## Notat vedr. vinduer på altaner –

E/F Boholtegård

Der ønskes et alternativt produkt til eksisterende Velfac vinduer, som opsættes på ejendommen. Dette omhandler altandør og vinduer, som p.t. er midthængslende.

IdealCombi Futura+

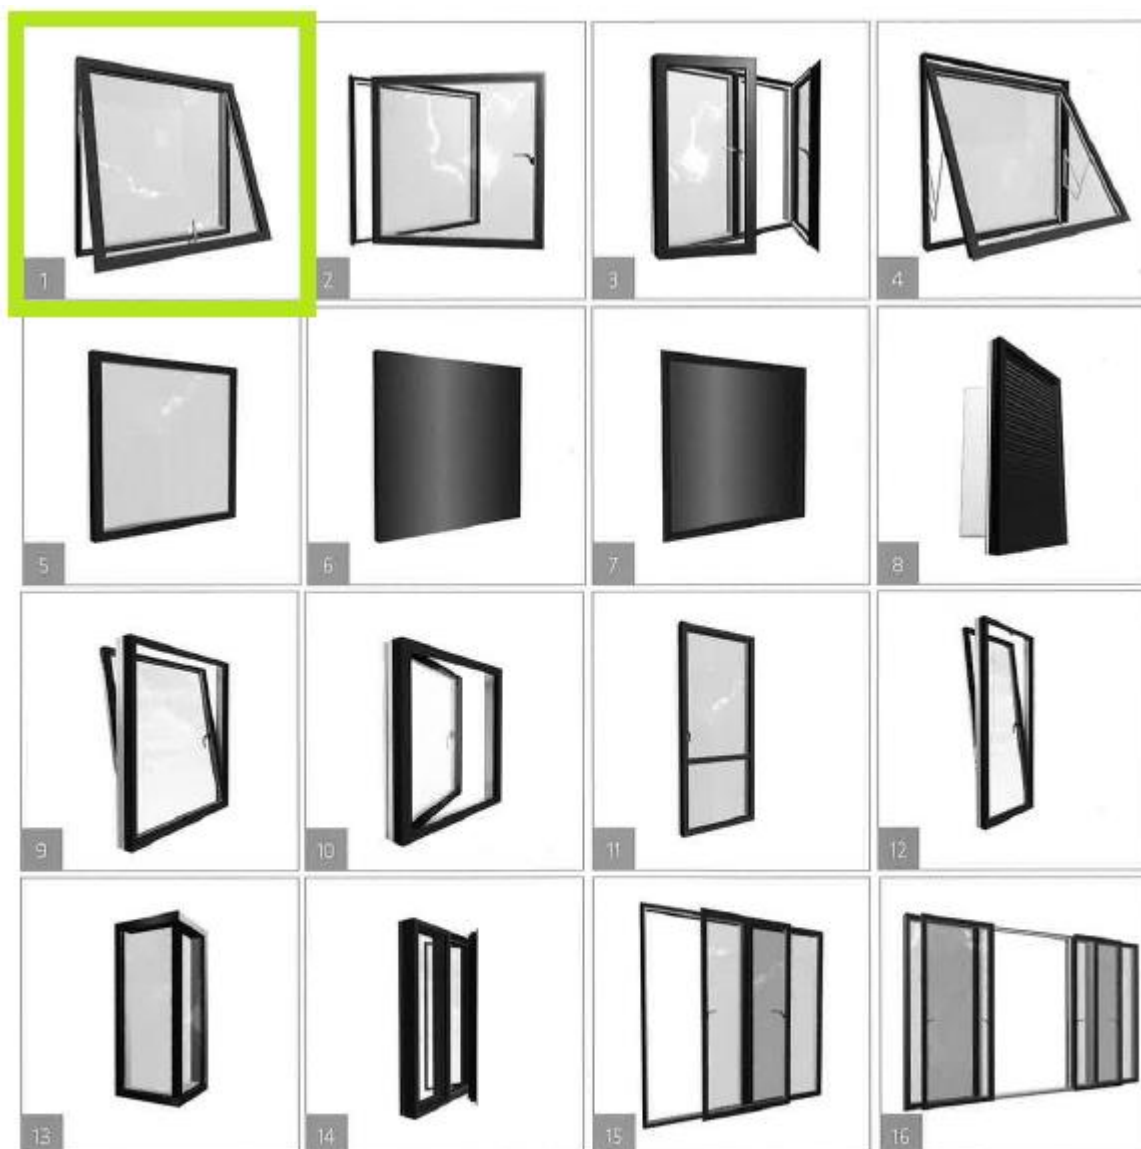
Futura+ har samme udtryk og rammeprofiler som de eksisterende Velfac vinduer.

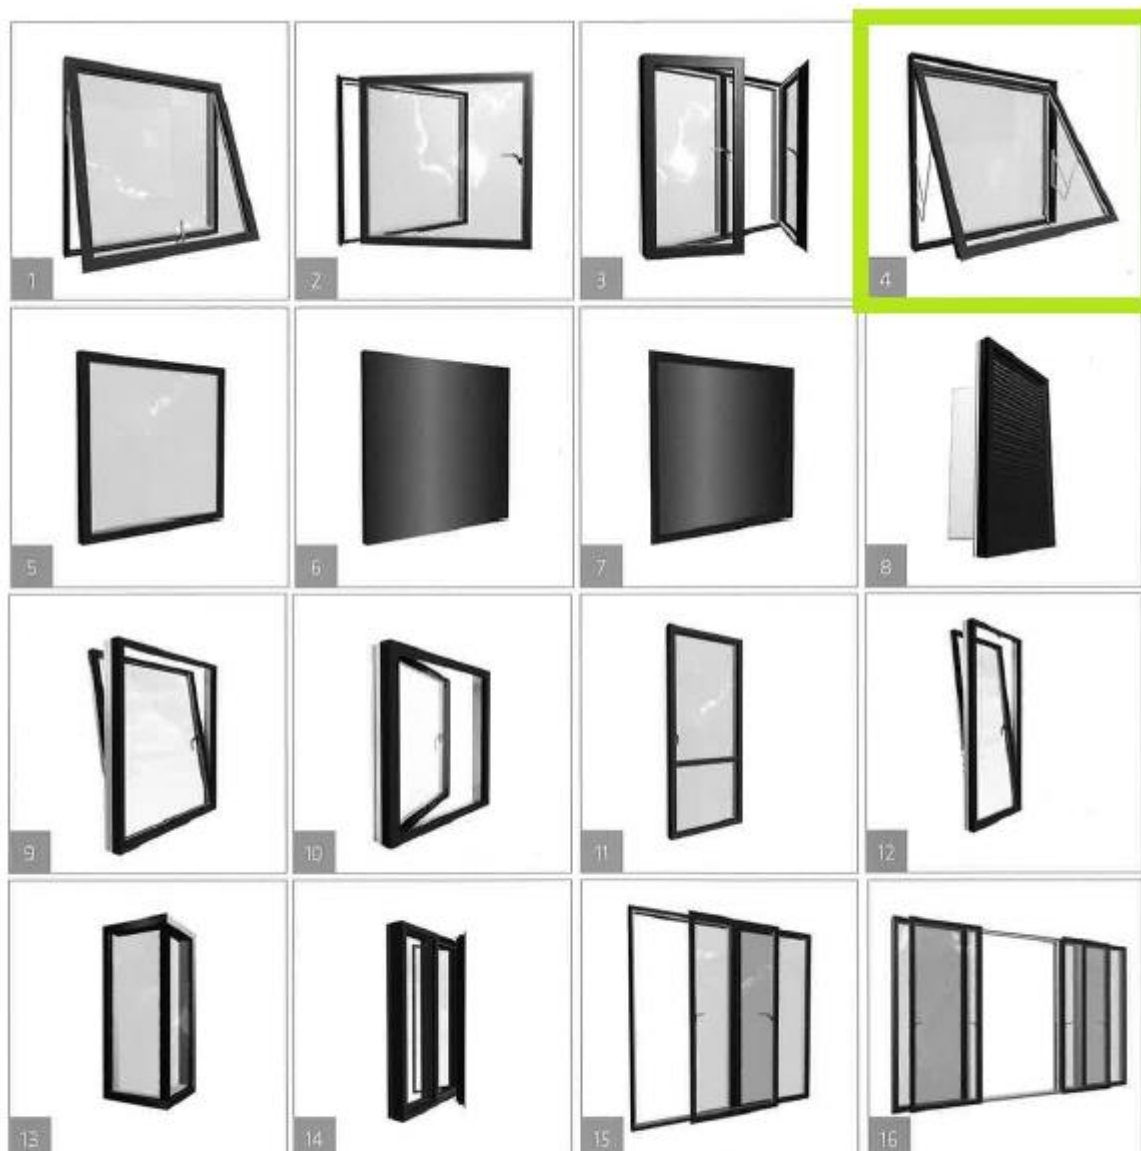
Markeret med grøn er løsning 1. Topstyret – Dette bør anvendes til vinduer ved altan.
